RELATÓRIO DE ANÁLISE DE TERMO ADITIVO

Nº: 2020/03252

Termo aditivo ao Contrato nº 027/SSO/2004

Autoridade Municipal de Limpeza Urbana/Fundo Municipal de Limpeza Urbana

Figura 13 – Informação da Amlurb a respeito da evolução da cobertura do serviço (TCA 2007, TCA 2012, Ampliação 2014/2015 e Ampliação 2017/2018)

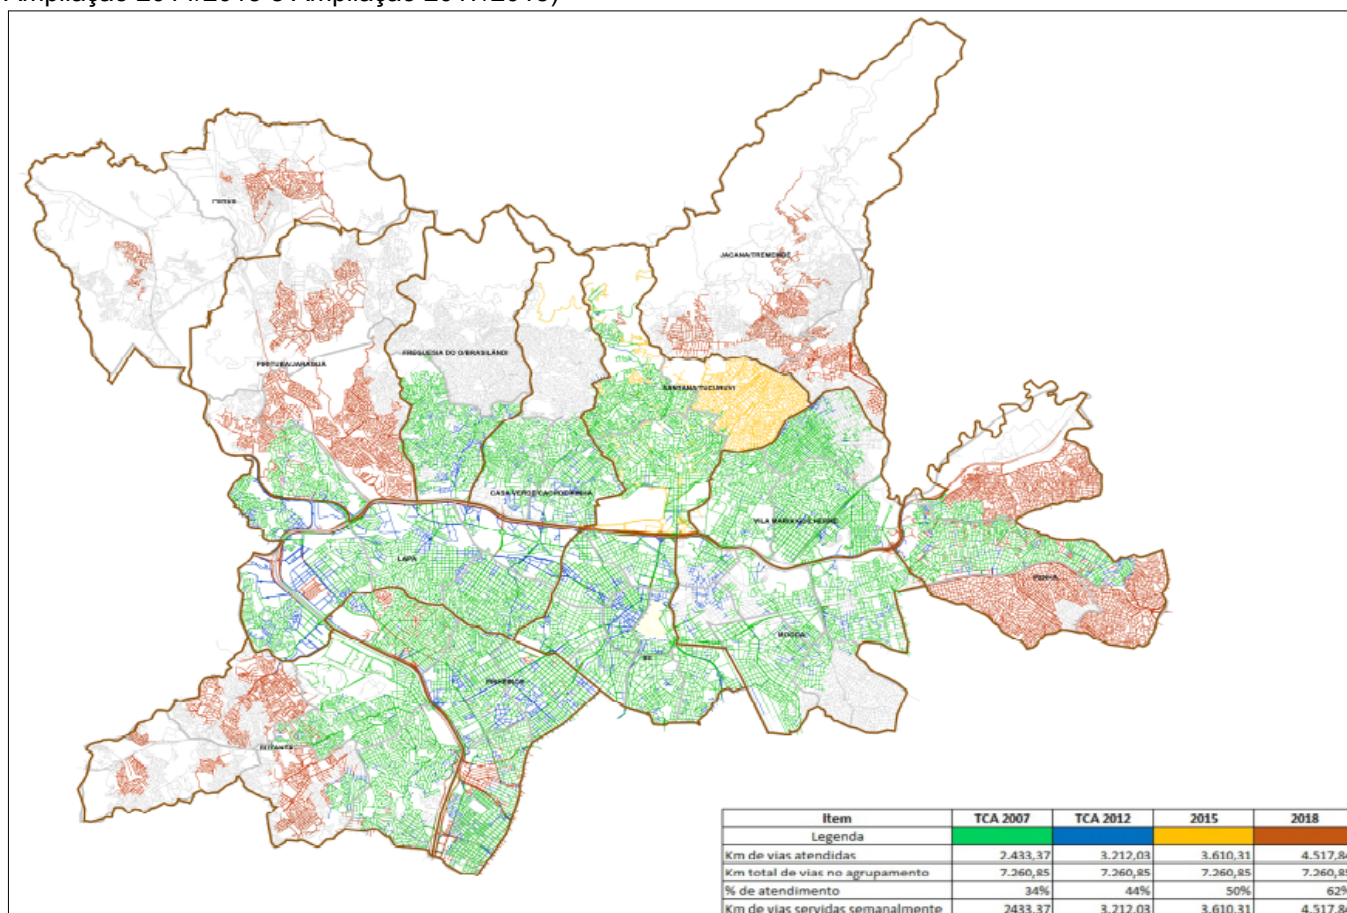
ii) Em relação à evolução da cobertura do serviço de coleta seletiva a partir das alterações contratuais, notam-se diversas inconsistências numéricas nas informações apresentadas pela Amlurb, especialmente no que se refere à cobertura adicionada pelo TCA 2012. Tais informações podem ser resumidas conforme quadro abaixo, replicado da resposta da Amlurb:

Ou seja, a resposta da Amlurb afirma que os 10 veículos acrescidos em 2012 teriam tornado possível cobrir apenas mais 10% do agrupamento, enquanto os 10 veículos anteriores, já incluídos no contrato até então, cobriam 34%. Os veículos dobraram, mas a área aumentada cresceu menos de 1/3. Com isso, pela informação trazida pela Amlurb, os novos veículos acrescidos em 2012 cobririam cada um, portanto, menos de 1/3 do que os 10 veículos anteriores cobriam²⁴, **em evidente inconsistência**²⁵. Corroborando essa constatação de inconsistência, também no TCA 2012, a Ecourbis teve acrescida a seu contrato a mesma quantidade de equipamentos (12 veículos) que a LOGA, mas o aumento da cobertura teria sido de 1.282,6 quilômetros, o que significa 65% a mais do que a área que teria sido aumentada no contrato da LOGA, de apenas 778,66 quilômetros.
